Protocolo 103.636/2024

SCM - Impugnação ao Edital de Licitação

CONCORRÊNCIA ELETRÔNICA Nº 004/2024 – PMBC

KL INSTALACOES ELETRICAS LTDA, pessoa jurídica do direito privado devidamente cadastrada no CNPJ 50.075.262/0001-93, vem através deste, com base no item 9 do edital, formular **IMPUGNAÇÃO** ao EDITAL DE CONCORRÊNCIA ELETRÔNICA Nº 004/2024 – PMBC, pelas seguintes razões.

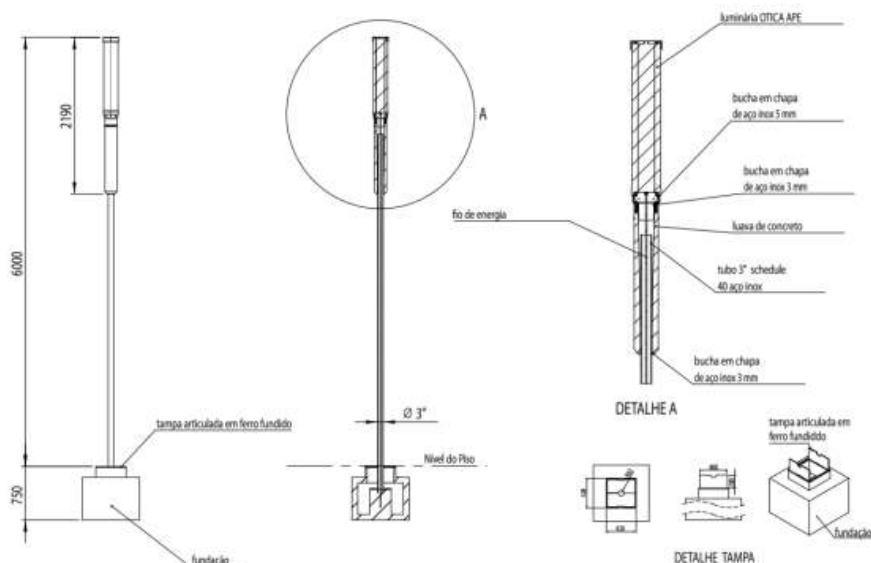
- Empresa METALCO fornece o material que condiz com o termo de referência, todavia, pelas especificações já está incluso a luminária;
- Empresa POWER ENGENHARIA traz cotação do poste Tecnomaster, no qual não faz referencia ao termo de referência e luminária está cotado fora do produto poste;
- Empresa ALPER ENGENHARIA, cota produto diferente do termo de referência e ainda cota luminária fora do produto poste;

Todavia, comparando os produtos com o projeto de executivo do poste tipo tocha temos seguintes apontamentos:

A altura total do poste é de 6,00 metros acima da fundação. Todavia, conforme as cotações atuais, onde os postes são considerados separadamente das luminárias, temos uma altura total de 6,00 metros para os postes, somada à altura da luminária. Isso resulta em um erro de cotação, fazendo com que sejam cotados produtos diferentes tanto qualitativo quanto quantitativamente. Essa superposição de 2,19 metros, referente à luminária e ao elemento decorativo em aço, provoca uma confusão entre o memorial descritivo, a planilha orçamentária e a planilha de pesquisa de preços de mercado.

Para esclarecer, deve-se considerar a altura combinada do poste e da luminária ao elaborar as cotações, evitando assim discrepâncias e garantindo a consistência entre os documentos técnicos e financeiros do projeto.

Resposta Alleanza: Todas as empresas fornecedoras das cotações, tiveram acesso as especificações técnicas indicadas neste edital, assim como os detalhes indicados, a fim de fornecerem o valor contido nas pesquisas. Portanto, a alegação de erro é um equívoco, visto todas estarem cientes dos detalhes do objeto cotado anteriormente ao fornecimento de seu preço.

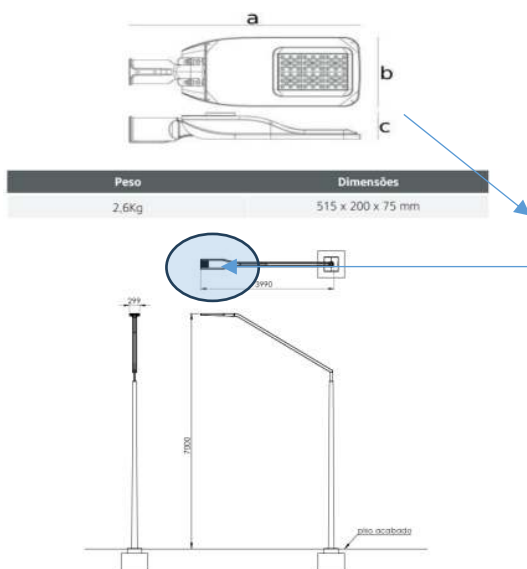
A cotação referencia utilizada não condiz com o memorial descritivo, tanto em altura como qualitativo no qual o mesmo vem preparado para receber braço de semáforo.

Em outras palavras, o Edital prevê no seu memorial descritivo o fornecimento do POSTE VIA, mas na planilha de preços indica material com preço de origem SCO/RJ produto totalmente divergente do memorial descritivo e sem correspondência com aqueles apresentados nos projetos.

Resposta Alleanza: Foi utilizado referência de preço, por similaridade de utilização e material, por não existir o modelo comercialmente.
